Informe Consolidado de Solicitud de Aclaraciones, Rectificaciones y/o Ampliaciones a la Declaración de Impacto Ambiental del Proyecto "PARQUE SOLAR COLINA"

Nombre del Titular : VIA AURORA VR46 SPA
Nombre del Representante Legal : Francesco Miselli
Dirección : PROVIDENCIA 2237 LCP65

El presente Informe Consolidado de Solicitud de Aclaraciones, Rectificaciones o Ampliaciones a la Declaración de Impacto Ambiental del proyecto "PARQUE SOLAR COLINA", contiene las observaciones generadas en virtud de la revisión de la Adenda.

Tabla 1. Tabla de resultados obtenidos al realizar la parcela forestal N° 1. Se muestra la cobertura del dosel (20,65%) del sector; en la cual se determina que corresponde a bosque de preservación.

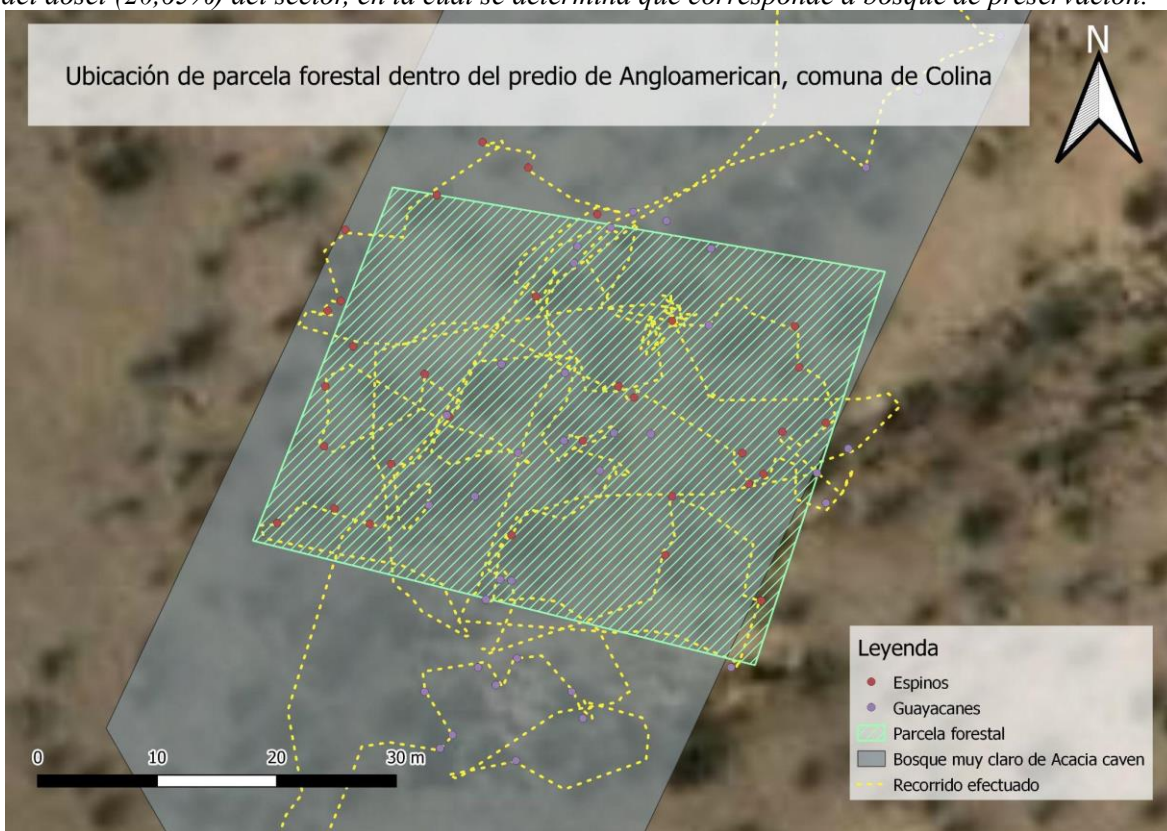
4.29. Se solicita al titular dar respuesta a lo indicado por CONAF ORD. N° 125-EA/2022 de fecha 02 de diciembre de 2022, a saber: *“En el punto 2.10.2 se señala que “...también se encontraron bosques nativos de preservación dentro del área de influencia del Proyecto, aunque estos no serán intervenidos...”.* Con relación a lo anterior, se informa que con fechas 11, 17 y 29 de noviembre, se realizaron visitas de terreno al área de los paneles y a la LTE, donde en esta última se realizaron 2 parcelas de medición de la vegetación, dando los siguientes resultados:
Parcela 1:

De acuerdo con los antecedentes recopilados en terreno, el proyecto intervendrá bosque de preservación y alterará hábitat de especies en categoría de conservación en bosque de preservación, lo que corresponde a impactos que el titular no ha identificado ni cuantificado, por lo que el proyecto carece de información esencial para determinar que las características del proyecto o actividad o sus impactos no generan los efectos característicos o circunstancias del artículo 11 de la Ley 19.300, por lo cual se solicita aplicar el artículo 18 bis de la Ley 19.300.”
